Vastgesteld bestemmingsplan Deliterrein – Schoterkwartier fase 2, Haarlem

Bijlage C: Wijzigingsoverzicht bestemmingsplan Deliterrein - Schoterkwartier**Inleiding**

1. Zienswijzen op ontwerpbestemmingsplan**1.1 Algemene reactie op veel voorkomende zienswijzen**

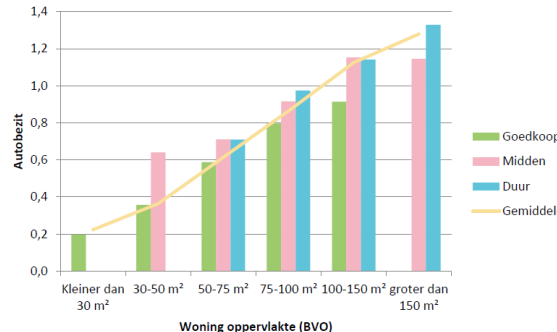
1.5	De Delistraat is niet op deze verkeersdruk ontworpen en de toename in de omliggende buurt met krappe wegen zal onaanvaardbaar toenemen.	De Delistraat heeft de functie van erftoegangsweg binnen de bebouwde kom. Verkeer is in twee richtingen toegestaan. Op basis van de beschikbare breedte bedraagt de maximaal wenselijke verkeersintensiteit circa 2.000 motorvoertuig-bewegingen per etmaal. De toekomstige verkeersintensiteit inclusief verkeersgeneratie van de nieuwe woningen bedraagt maximaal 1.431 motorvoertuigbewegingen per etmaal. Het huidige profiel heeft voldoende capaciteit om het extra verkeer als gevolg van de woningen veilig af te wikkelen.

Zowel de Transvaalstraat en Delistraat/Gedempte Schalkburgergracht, Floresstraat en Reitzstraat als de overige wegvakken in de omgeving van het plangebied hebben in het huidige profiel voldoende capaciteit om het extra verkeer als gevolg van de nieuwe woningen veilig af te wikkelen.

Situatie fase 1 | Etmaalintensiteit 75 motorvoertuigen

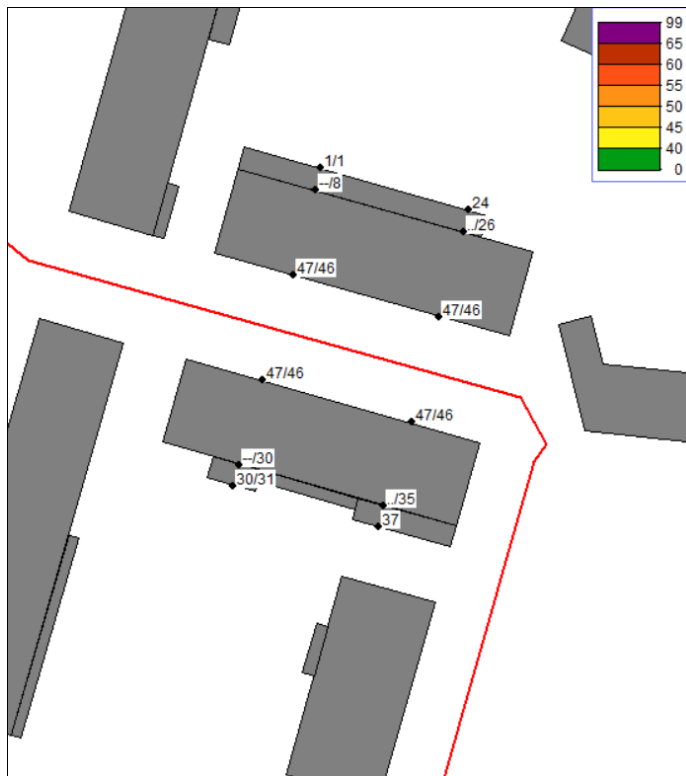
1.3	In het mobiliteitsonderzoek is niet onderzocht of de verkeersdruk in de Siantarstraat onder de norm voor verkeersveilige verkeersdruk blijft in de nieuwe situatie. De Siantarstraat verandert van een rustige woonstraat in een drukke weg met geluidsoverlast en luchtvervuiling tot gevolg.	De totale verkeersdruk blijft ver onder de 1.000 motorvoertuigen per etmaal. Dit is een verkeersdruk die behoort binnen de marge van een woonstraat. Daarmee is een verkeersveilige afwikkeling mogelijk. Het extra aanbod is het meest te verwachten in de spitsuren tot een maximum van 10% van de etmaalwaarde. Dit is een beperkt aantal. De geluidsbelasting in zowel de huidige situatie als bij ontsluiting van de parkeergarage via de Siantarstraat is beoordeeld in het kader van een goede ruimtelijke ordening. Hierbij is aansluiting gezocht bij de grenswaarden uit de Wet geluidhinder. De conclusie is dat bij ontsluiting van de parkeergarage de geluidbelasting op de gevels van de bestaande woningen met 5 dB toeneemt. De geluidbelasting is na aftrek conform art. 110g Wgh nooit meer dan 48 dB. De voorkeursgrenswaarde wordt niet overschreden. Daarmee is sprake van een goede ruimtelijke ordening (zie berekening bijlage 1 op p21 van dit document). Voor de beoordeling van de luchtkwaliteit is een worst-case berekening gemaakt van de invloed van 231 personenautobewegingen per etmaal met de NIBM rekentool, die laat zien dat dit verwaarloosbaar is voor de gezondheid. (zie berekening bijlage 2 op 23 van dit document).

In de onderstaande afbeelding wordt de geluidbelasting op de gevel weergegeven voor de situatie uitgaande van 75 motorvoertuigen per etmaal.

Uit de afbeelding kan geconcludeerd worden dat de geluidbelasting ten hoogste 47 dB bedraagt.

Rekening houdend met een aftrek van 5 dB bedraagt de geluidbelasting ten hoogste 42 dB, hetgeen niet meer is dan 48 dB, zijnde de voorkeursgrenswaarde voor wegen met een zone in de zin van de Wet geluidhinder.
